新竹縣政府工程查核代表照片表

工程名稱：111年10月17日田寮村1鄰農路災害復建工程

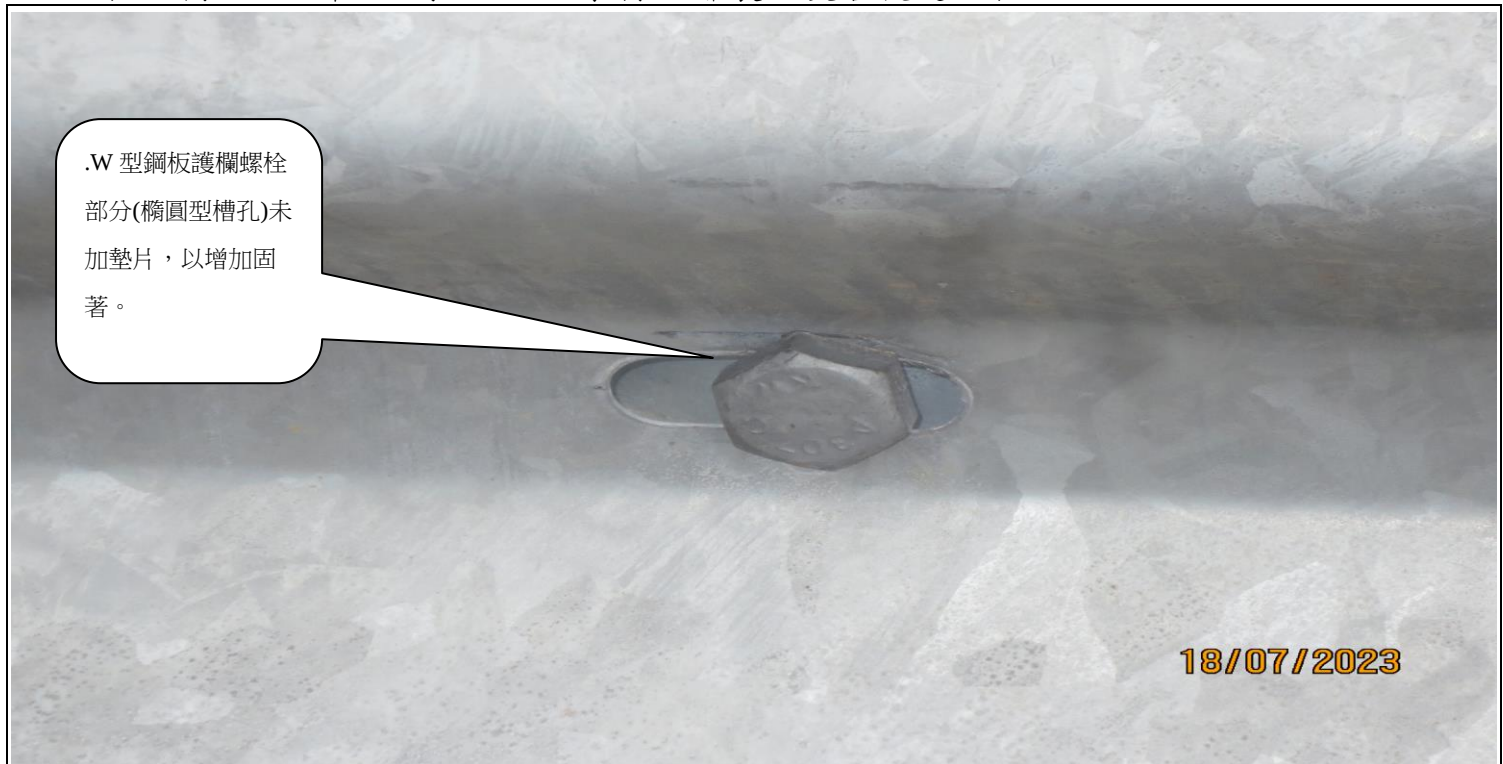
.0k+000~030 左側
原有漿砌卵石牆
面有施工混凝土
殘渣未處理。。

.0k+000~030 左側原有漿砌卵石牆面有施工混凝土殘渣未處理。
